## Politieke avond – woensdag 12 januari – 19.30 tot 20.30 uur

Gespreksbijdrage van Henk van Bentum

### Onderwerp: Ambitiedocument Herontwikkeling Verlosserkerk

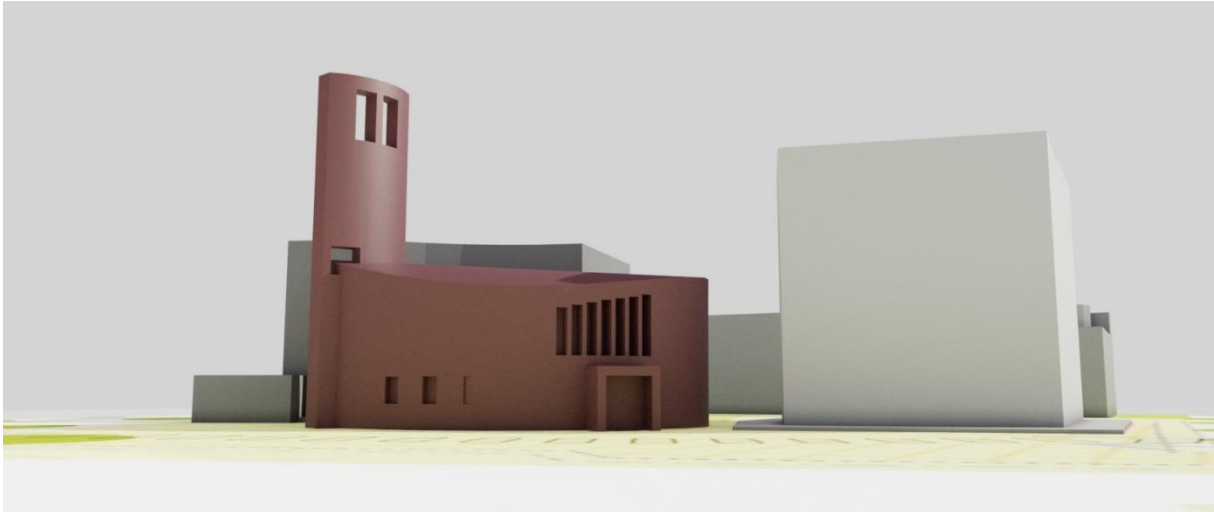
Ad 2. De voorgestelde twee appartementsgebouwen van resp. 14,5 en 11,5 hoog, zijn aanzienlijk hoger dan de kerkzaal die 9 meter hoog is en staan hier bovendien pal tegen aan. Achtereenvolgens worden genegeerd:

-het advies uit de **Bouwhistorische Verkenning**: bij transformatie de karakteristieke kerkzaal als expressief hoofdvolume behouden met ondergeschikte bouwvolumes erom heen (zie blz. 37 bijlage Ambitiedocument).

-de **CRK&E** stelt in haar notitie van 07-10-2021, punt 1, dat het Ambitiedocument te ruim is in relatie tot de geconstateerde monumentale waarde. Zij adviseert de initiatiefnemer uit te gaan van het gestelde in de Bouwhistorische Verkenning.

-**Erfgoedvereniging Heemschut** keurt de hoogbouw af als niet passend; De bouwvolumes brengen het aanzien van de Verlosserkerk terug tot een kapelletje. De kerk is zeker niet meer het “stralend middelpunt” (zie zienswijze van 27-09-2021)

Voorstel: alleen nieuwbouwvolumes te accepteren die lager zijn dan de kerkzaal.

Ter illustratie van de hoogbouw in relatie tot de kerkzaal, hierbij een artist impression (die geweigerd werd op te nemen in het Ambitiedocument):

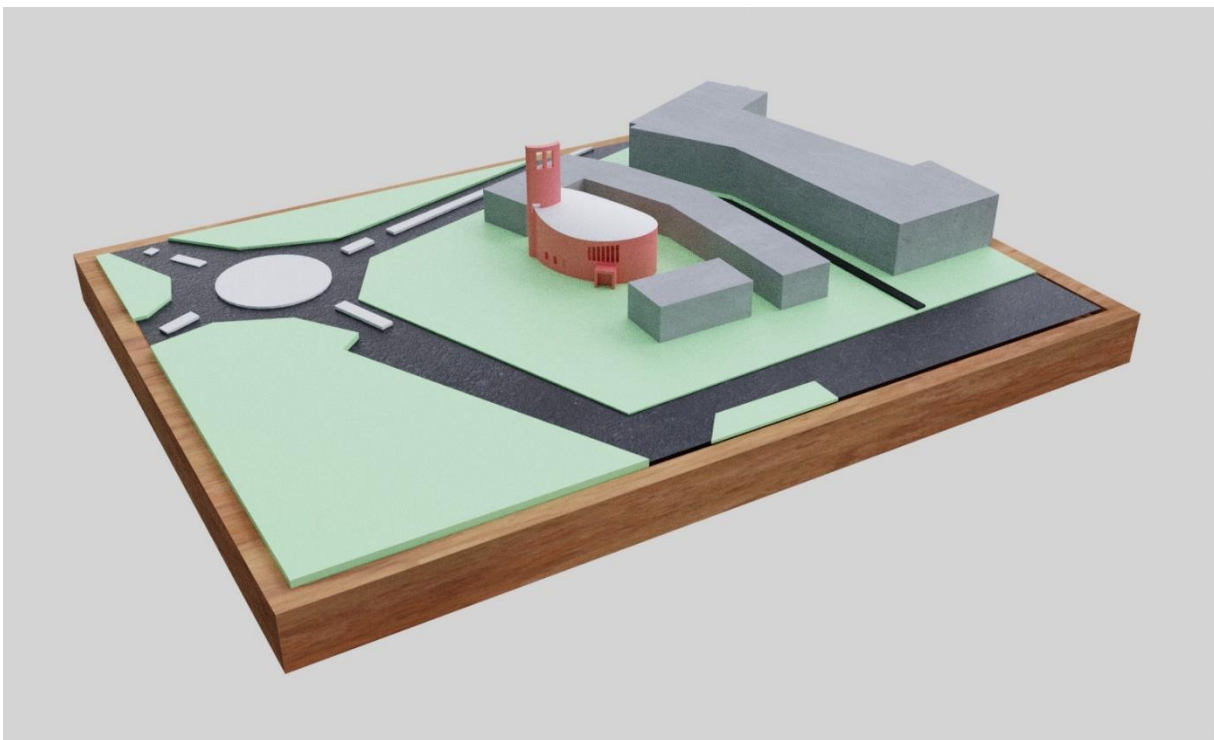
Ad 3. Een door mij naar voren gebracht alternatief van een laagbouw seniorenhof /woonerf is compleet genegeerd. Dit zou gebouwd kunnen worden in overeenstemming met de voorgaande adviezen. Algemeen wordt erkend dat in de huidige schaarste aan woningen, juist gebrek is aan dit type woningen (o.a. standpunt Rijksbouwmeester). Bovendien wordt de doorstroming hiermee bevorderd.
